Oggetto: APPROVAZIONE DEL POC "RIGENERAZIONE DI PATRIMONI PUBBLICI".

PIANO OPERATIVO COMUNALE
“RIGENERAZIONE DI PATRIMONI PUBBLICI”

**DICHIARAZIONE DI SINTESI DEGLI ESITI DI VALSAT
(ex art. 5 – c. 2 – Lr 20/2000)**

Figura 1

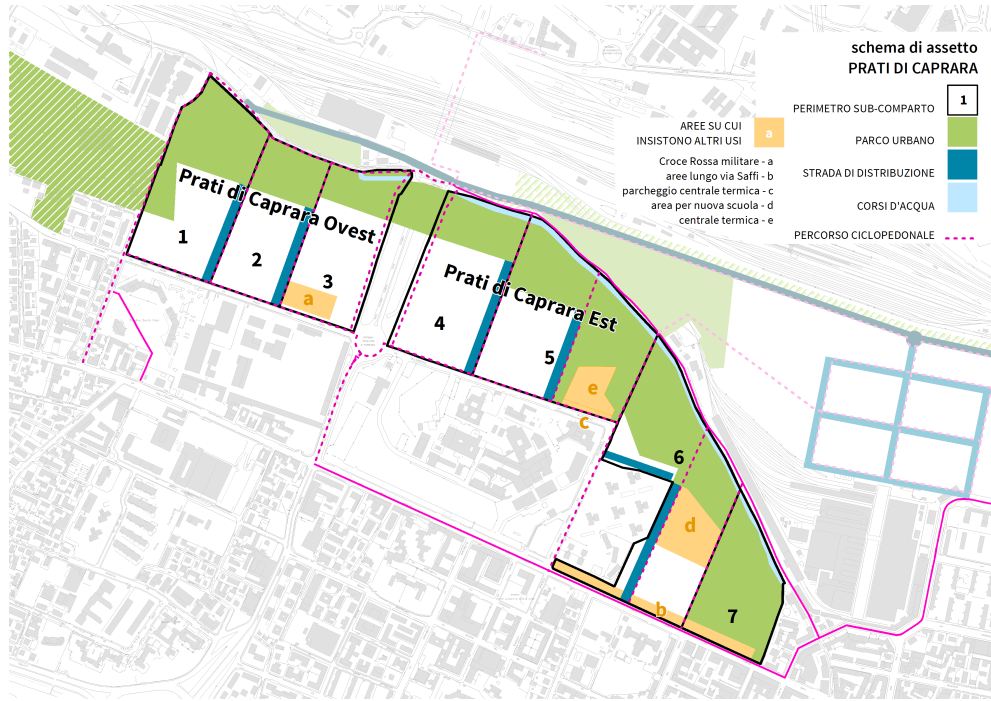
Tale sistema è sintetizzato sia con gli schemi contenuti in norma (vedi Figure 1 e 2) sia con gli schemi contenuti nel Documento Programmatico della Qualità Urbana (vedi Figure 3 e 4).

Si propone comunque una modifica del testo normativo e degli schemi al fine di rendere ancora più espliciti gli obiettivi della norma:

Figura 5

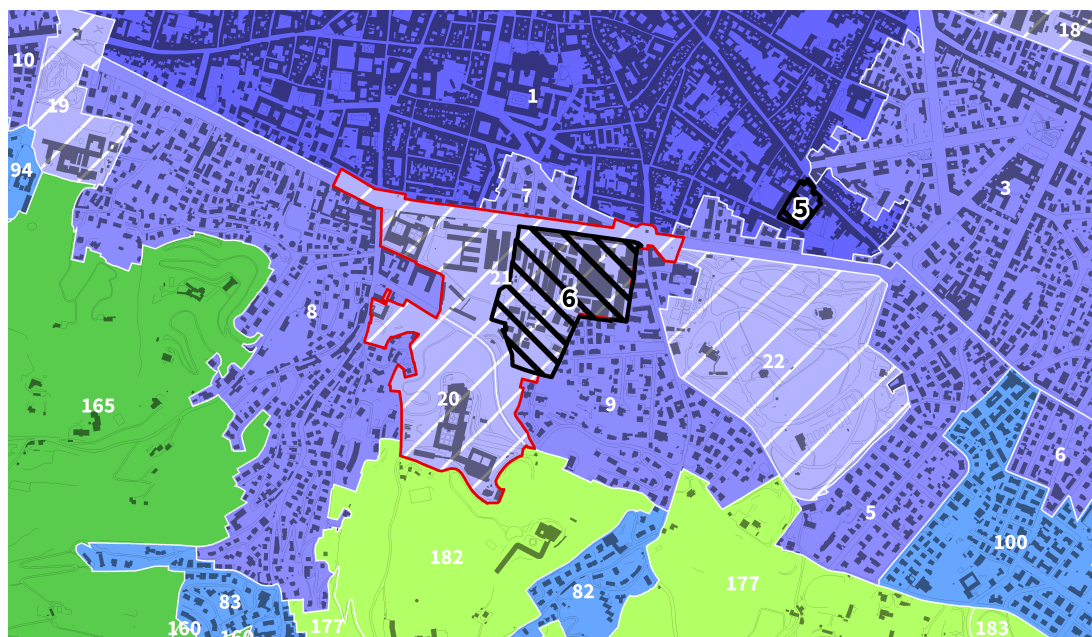
Si chiede di valutare in sede di progetto strategico complessivo ed in relazione agli obiettivi di tutela degli edifici e del contesto nel suo complesso, la possibilità di potenziare al massimo la dotazione di verde pubblico, avvicinandosi il più possibile all'obiettivo dichiarato nel PSC.

La scheda del Psc riguarda gli ambiti 20 e 21 pertanto un'area molto più estesa rispetto a quella inclusa nell'attuale Poc (vedi Figura 5). La richiesta di quantità di verde realizzabile nel complesso S. Annunziata-Staveco ("orientativamente si può considerare che avrà un'estensione pari a circa 4 ettari") è pertanto ampiamente coperta dall'indirizzo formulato per la strutturazione del progetto di recupero della sola area Staveco di prevedere un corridoio verde di superficie pari ad almeno 30.000 mq. Non si rileva dunque l'opportunità di modificare gli elaborati del Piano.
